**Avis délibéré**  
**de la Mission régionale d'autorité environnementale**  
**Provence-Alpes-Côte d'Azur**  
**sur le projet de construction d'une centrale photovoltaïque au**  
**sol à Mérindol (84)**

**N° MRAe  
001058/A P**

Figure 2: Plan de masse du projet. Source: Étude d'impact.

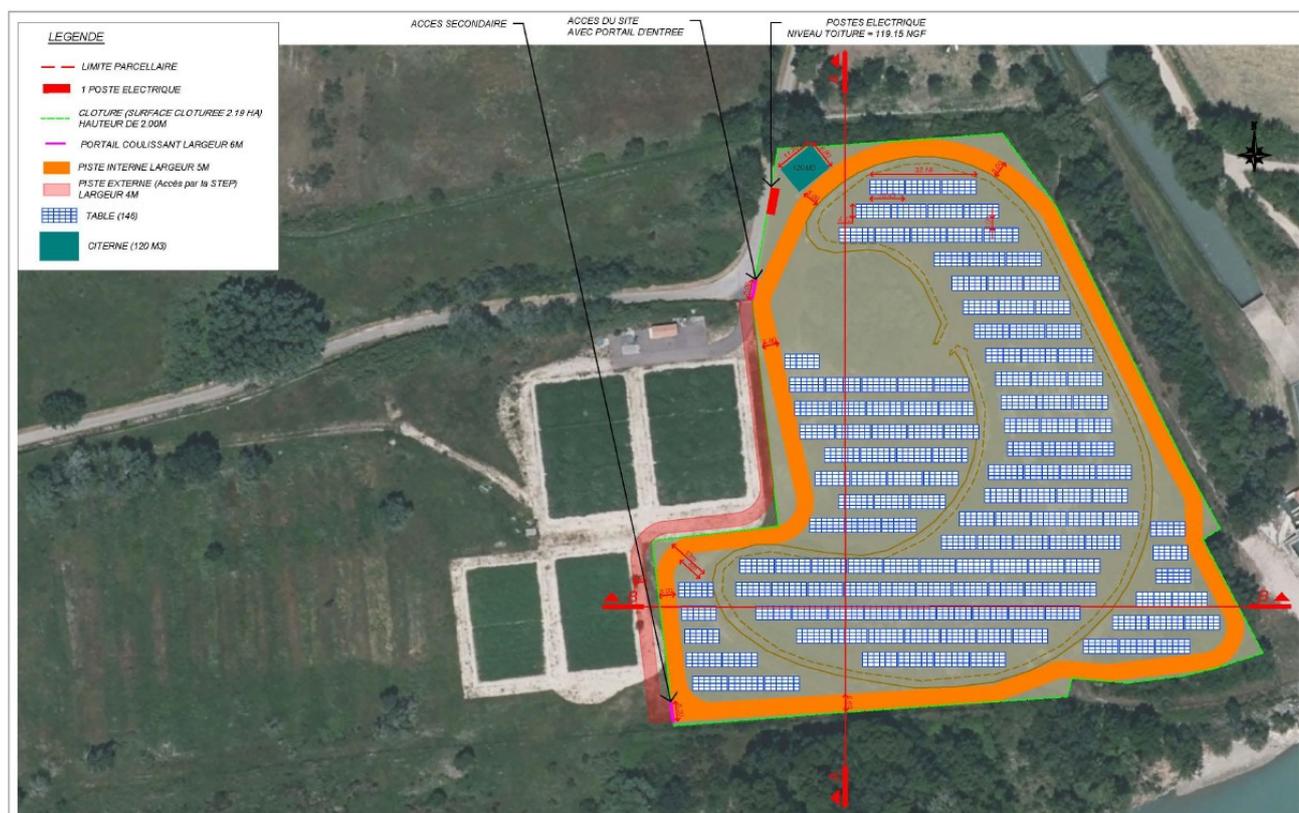
L'injection de l'électricité produite sur le réseau public de distribution nécessite de relier le poste de livraison à un poste source. L'étude d'impact indique qu'« un raccordement en piquage sera envisageable à 1,22 km sur une ligne reliée au PS de Mallemort », sans toutefois en analyser les incidences, alors qu'il fait partie intégrante du projet<sup>5</sup> ».

**La MRAe recommande de compléter le périmètre de projet pris en compte dans l'étude d'impact par l'opération de raccordement au poste source, d'en analyser les incidences et de prévoir, le cas échéant, des mesures d'évitement et de réduction adaptées.**
